Urgente Avviso di Sicurezza

Defibrillatori impiantabili EnTrust® ed Escudo® VR/DR/AT

Raccomandazioni per la gestione dei pazienti

Rif. Medtronic: FA823

Immagine 2 – Allarme tempo di carica eccessivo EOL (Schermata di programmazione)

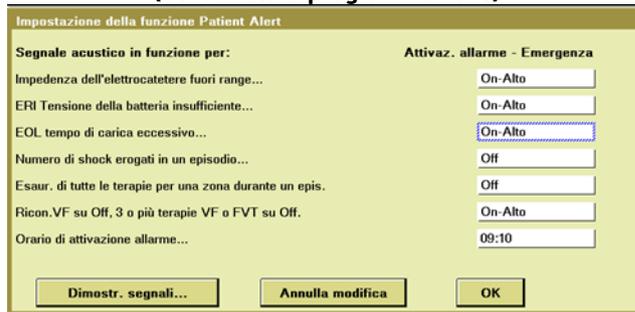
- Considerare la pianificazione di un controllo in ambulatorio del paziente il più presto possibile per valutare il potenziale impatto di questo comportamento in base ai passaggi descritti di seguito.
- Assicurarsi che i Patient Alert *EOL tempo di carica eccessivo... ed ERI Tensione della batteria insufficiente...* siano programmati "On - Alto" (fare riferimento all'immagine 2 nell'appendice A).
- Istruire i pazienti affinché contattino la struttura sanitaria nel caso in cui avvertano gli allarmi acustici del dispositivo. Considerare la possibilità di utilizzare la funzione "dimostrazione segnali..." per assicurarsi che i pazienti siano in grado di riconoscere gli allarmi acustici.
- Se si verificasse l'evento descritto, nelle osservazioni del QuickLook apparirà "EOL: sostituire immediatamente il dispositivo". Programmare immediatamente la sostituzione del dispositivo.

Immagine 3 – Come programmare la modifica della ricarica automatica dei condensatori a un intervallo fisso pari a 6 mesi

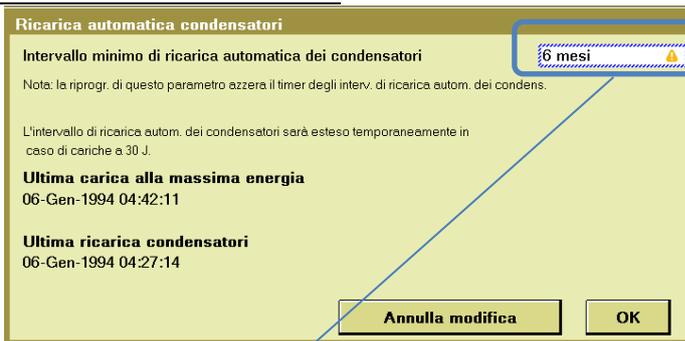
Passo 1: Se l'Intervallo minimo di ricarica automatica dei condensatori è programmato come "automatico", riprogrammare il valore a "6" (fare riferimento all'immagine 3 nell'appendice A). Modificare tale impostazione dal valore "automatico" a un valore fisso numerico farà sì che un tempo di ricarica eccessivo generi un allarme acustico Patient Alert.

Immagini 4a e 4b - Schermate di programmazione del test di carica manuale da effettuare in ambulatorio tramite "Test - Carica/Scarica"

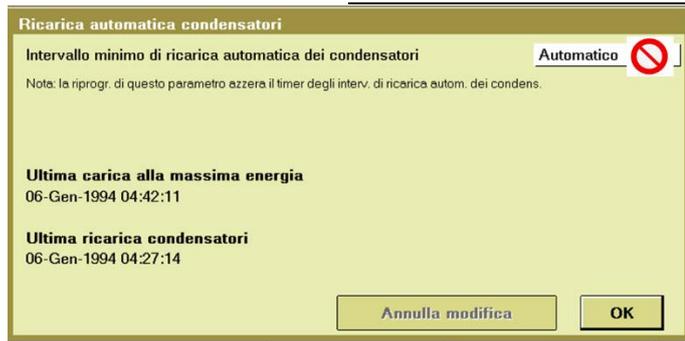
Passo 2: Effettuare un test di carica manuale in ambulatorio tramite "Test – Carica/Scarica" (fare riferimento all'immagine 4a nell'appendice A). NON scaricare i condensatori perché la carica si dissiperà da sola e permetterà che la ricarica dei condensatori abbia luogo.

Passo 3: Acquisire i dati dopo il test di carica (fare riferimento all'immagine 4b nell'appendice A)

- **Se il tempo di carica è inferiore a 16 secondi**, non sono richieste ulteriori azioni. Continuare con controlli periodici secondo la normale pratica clinica (si raccomandano sessioni ogni 3 mesi come da manuale).
- **Se il tempo di carica è pari a 16 secondi o superiore**, oppure è presente l'osservazione "EOL", programmare immediatamente la sostituzione del dispositivo.
